## SERVICE INFO – INA 0117

# Важіль натяжного пристрою 534 0325 10

## Покращена якість маркування

Зображення 2: Змінені мітки для робочого діапазону натяжного пристрою

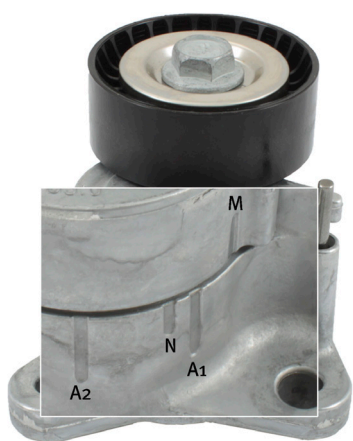
Мітки робочого діапазону (A1 / A2, зображення 2) на корпусі нового натяжного пристрою є чіткішими та довшими.

Завдяки цьому стала зручнішою процедура перевірки правильного натягування поліклінового ременя з встановленим натяжним роликом.

Якщо полікліновий ремень встановлений і стопорний штифт витягнутий мітка на важелі (M, зображення 2) повинна знаходитися у зоні номінального положення (N, зображення 2). Під час роботи двигуна мітка на важелі переміщується у робочий діапазон між мітки A1 і A2 (зображення 2).

Зображення 3: Стара версія з широким місцем для кріплення (зліва)  
Нова версія з вузьким місцем для кріплення (справа)

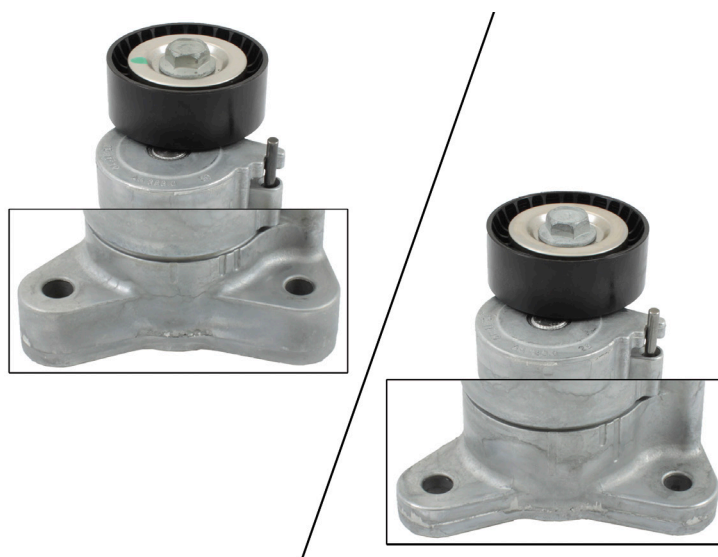
Крім того, на відміну від старої версії місця кріплення нової версії на 10 мм вужчі. Ширина місць кріплення модифікованої версії становить 12 мм (зображення 3, справа), а ширина місць кріплення попередньої версії – 22 мм (зображення 3, зліва).

В результаті зміни розмірів місць кріплення також змінилася довжина гвинтів для кріплення. Гвинти M8x40 мм для старої версії тепер не можна використовувати для модифікованого натяжного пристрою. Ці гвинти необхідно замінити на гвинти M8x30 мм, що входять у комплект постачання (зображення 4).

Під час монтажу модифікованого натяжного пристрою необхідно обов'язково використовувати гвинти, що входять у комплект постачання.
